# Alltagsveloroute Worblental

Auswertung der Mitwirkung

Genehmigt durch die Kommission Verkehr der Regionalkonferenz Bern-Mittelland am 23.08.2018

Planungsstudie Alltags- und Freizeitveloroute Worblental  
**Umsetzung in den Sachplan Veloverkehr**

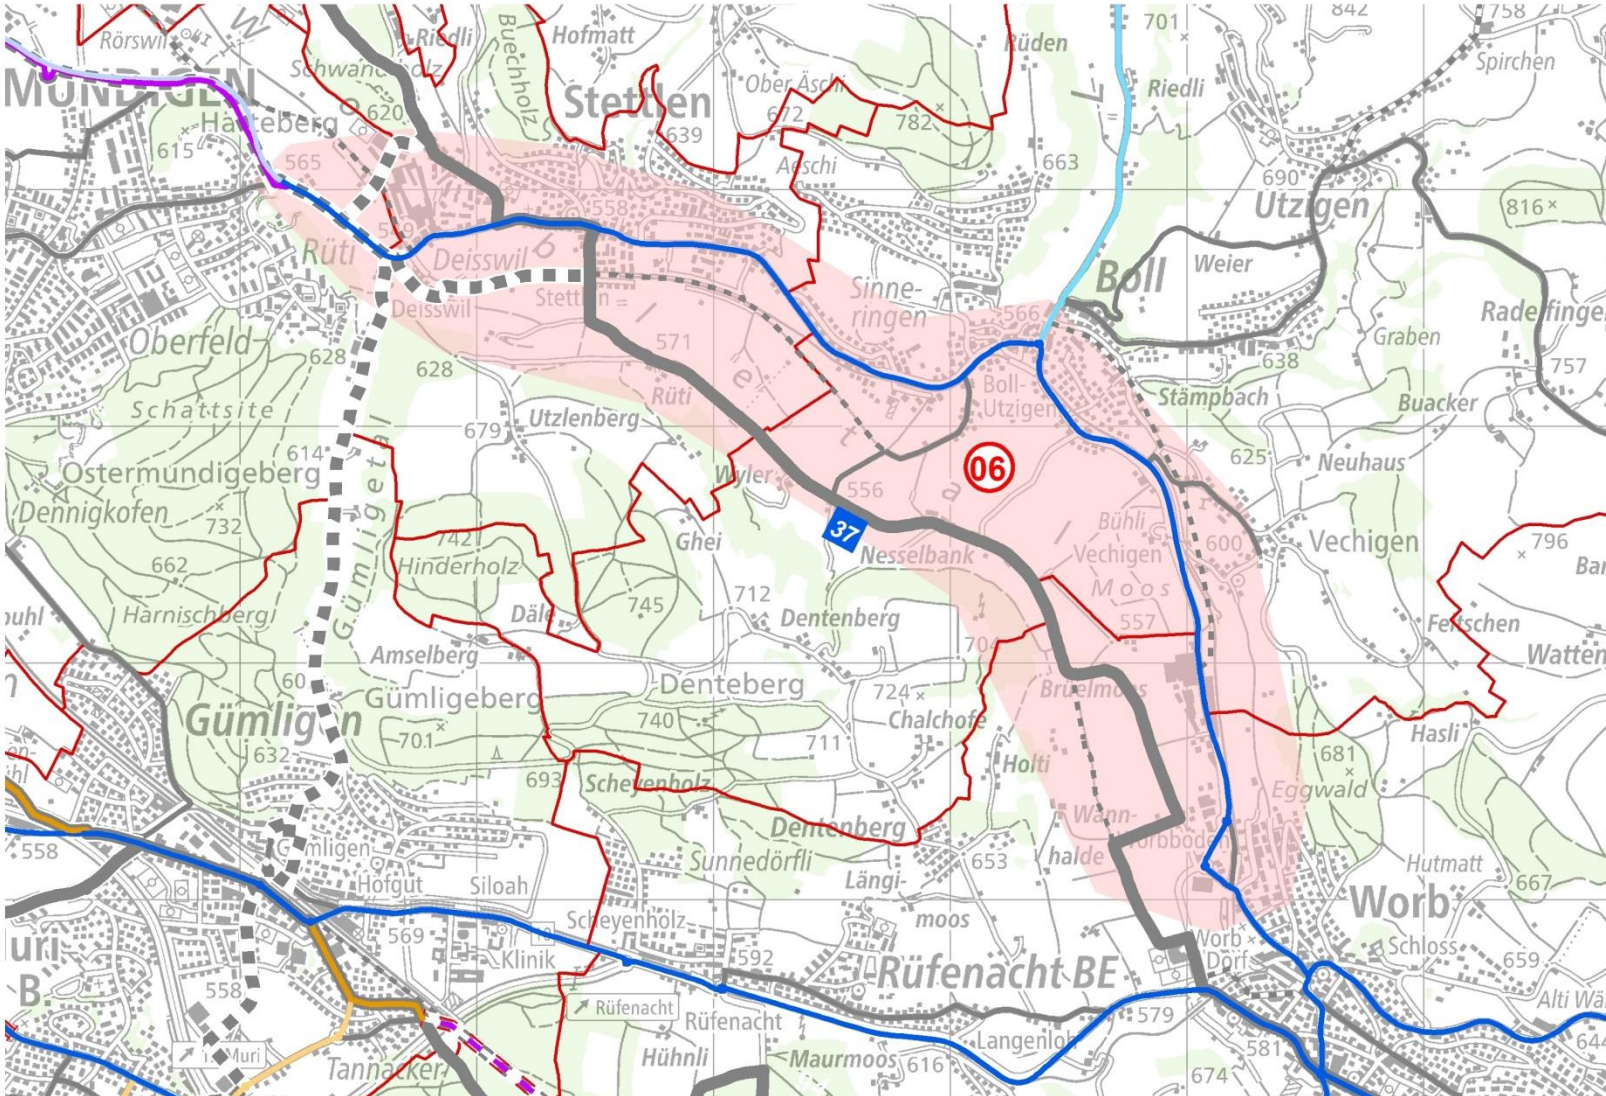
**Im Hinblick auf die Nachführung des Sachplans Veloverkehr und das RGSK 2021 / AP 4. Generation wurden an der Besprechung vom 13.09.2018 mit dem KOI und KrOI II folgende Fragen geklärt:**

- Wird die neue Hauptverbindung insgesamt oder teilweise (nur Netzlücken, evtl. nur Netzlücken 6.1 und 6.2, damit es bei der Netzlücke 6.2 zu einer neuen, verkürzten Linienführung kommt) als kantonaler Radweg oder Veloroute mit kantonaler Netzfunktion auf Gemeinde- und Privatstrassen klassiert?  
*Antwort (vgl. auch Plan): Der Abschnitt von Worb bis vor Bahnhof Stettlen wird als kantonaler Radweg durch den OIK II realisiert. Aufnahme in das AP 4. Generation.*

- Umfang der Velomassnahmen auf der neuen Hauptverbindung (inkl. Freizeitroute)? *Antwort (vgl. auch Plan): Die Netzlücke 6.1 wird im Sinne der Verhältnismässigkeit südlich der Bahnlinie realisiert, auf eine neue Bahnquerung wird verzichtet. Bei Netzlücke 6.2 prüft der OIK II die konkrete Umsetzung im Detail; nebst der Führung quer durch das Feld erscheint auch eine indirektere Führung auf bestehenden Wegspuren als Kompromisslösung denkbar. Bei Netzlücke 6.3 sind die Konsequenzen der geplanten Asphaltierung für den Wanderweg zu prüfen, für den im gesamten Korridor eine angemessene (Ersatz-)Lösung zu finden ist. Die Anbindung der neuen Hauptverbindung für den Veloverkehr an die Kantonstrasse erfolgt mit vier Querverbindungen auf Gemeindestrassen (Basisnetz mit kantonaler Netzfunktion).*

- Umfang der Velomassnahmen auf dem Basisnetz (verbleibender Sanierungsbedarf auf der Kantonsstrasse)? *Antwort (vgl. auch Plan): Die Kantonsstrasse wird zum Basisnetz abklassiert. In Stettlen ist im Rahmen des AP 3. Generation eine Sanierung vorgesehen. Im Sachplan Veloverkehr wird zwischen der Haltestelle Vechingen und Worb ausserorts nur noch eine "weitere Kantonsstrasse mit Veloverkehr" festgelegt, wo keine Massnahmen z.G. des Veloverkehrs geplant werden.*
